PROJET DE RECONSTRUCTION DU PONT DE L'ÎLE-D'ORLÉANS ENTRE QUÉBEC ET L'ÎLE-D'ORLÉANS 3211-02-302

Réponse à la demande d'engagements et d'informations
complémentaires du MELCC

2022-01-18

Figure 2 : Configuration d'échangeurs étudiés

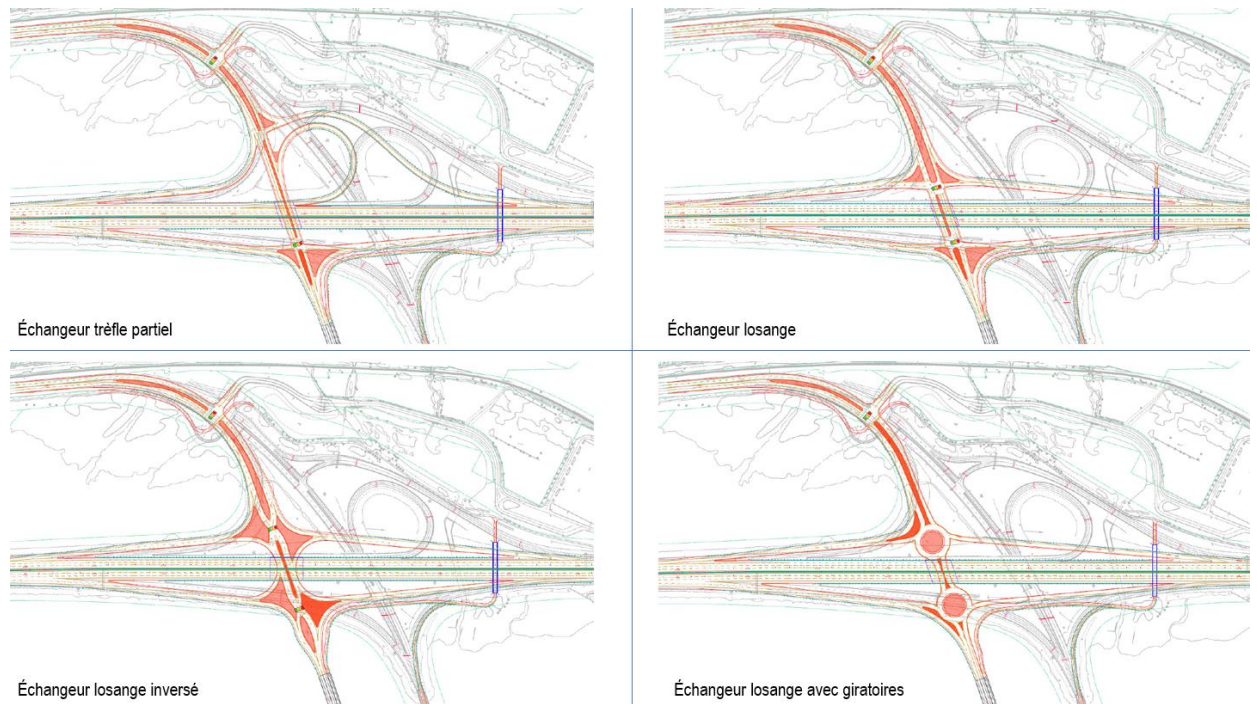
Les exigences initiales du MTQ spécifiaient quatre modèles d'aménagement de l'échangeur nord, soit l'échangeur trèfle partiel comme l'existant, l'échangeur losange, l'échangeur losange inversé et l'échangeur losange avec giratoire, tel que présenté à la figure 2.

Figure 5 : Bassins et sous-bassins versants sur l'île d'Orléans

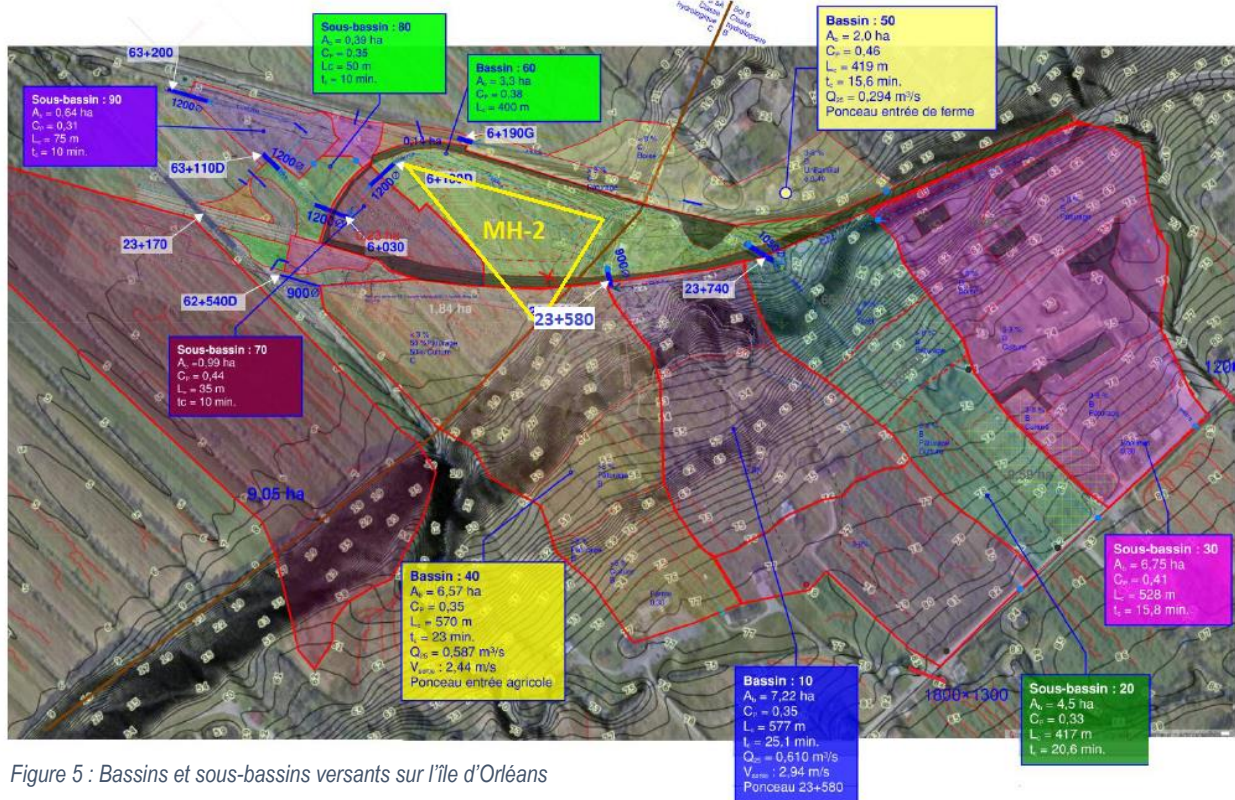
L'initiateur doit proposer des modifications à sa conception et expliquer son application de la séquence d'éviter-minimiser-compenser. S'il peut justifier qu'il s'agit de la conception optimale, soit de moindre impact sur le MH2, il doit démontrer de quelle façon il assurera le maintien de l'intégrité du milieu humide.

RQC-5 La connectivité de ce milieu humide sera assurée par les apports naturels d'eau de la pente du talus (falaise du côté sud) et les ponceaux de drainage prévus du côté sud-ouest de la nouvelle approche (voir figure 5; ponceaux 23+580 et 23+740) afin de ne pas retirer les apports actuels d'eau provenant de ce secteur. D'autre part, des ponceaux en aval du milieu humide vont permettre d'évacuer le surplus d'eau afin d'éviter que l'eau ne s'y accumule et y stagne. Les cotes d'élévation des radiers de ces ponceaux seront ajustées en conséquence tout en maintenant fonctionnel ce milieu humide.
